**Avis de la Mission Régionale d'Autorité environnementale
de Bourgogne-Franche-Comté
sur le projet de parc éolien des Pimprenelles
sur la commune d'Etormay (21)**

N °BFC-2024-4637

Figure 3 : Carte du contexte éolien en décembre 2024 : la zone de projet est entourée en rouge au centre (source : DREAL)

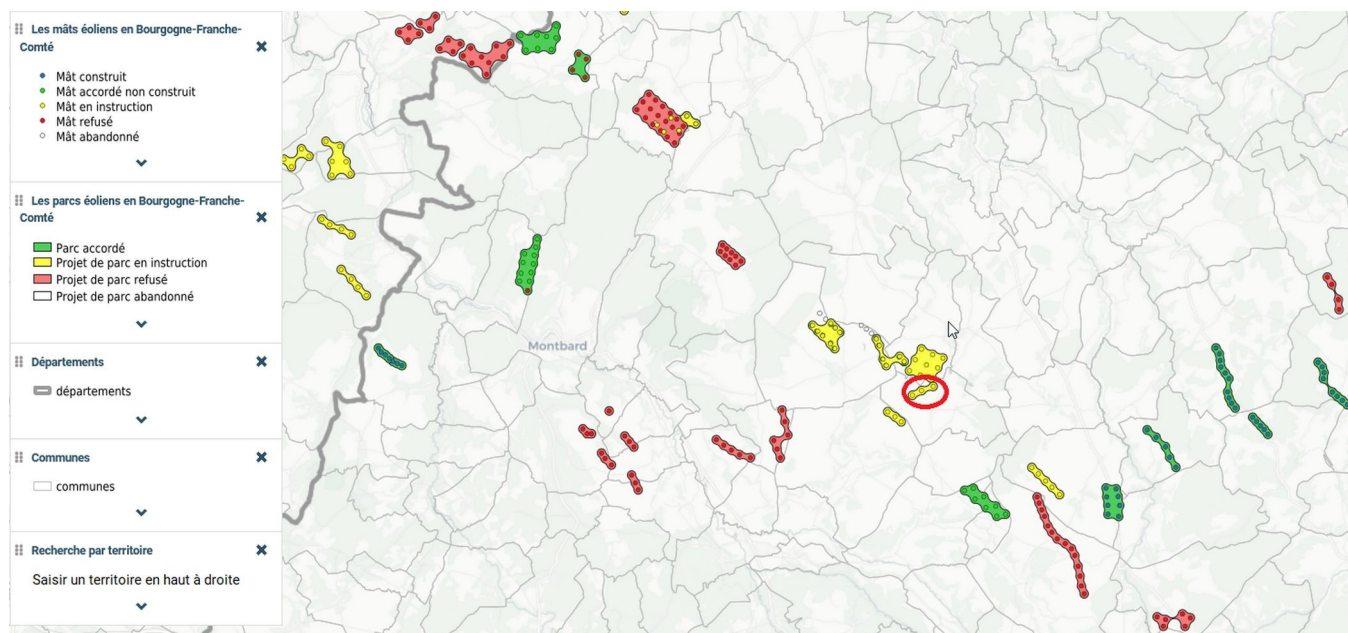
1,6 km du parc du Châtillonnais. Ce sont donc 25 éoliennes, pour l'ensemble de ces trois projets, qui pourraient être installées dans un périmètre restreint¹³.

La MRAe recommande compte tenu du contexte d'implantation potentielle de parcs proches de celui des Pimprenelles (Châtillonnais et Champ du Loup de réévaluer le cumul d'impacts lié à la densité des projets en cours et de proposer les mesures ERC en conséquence.
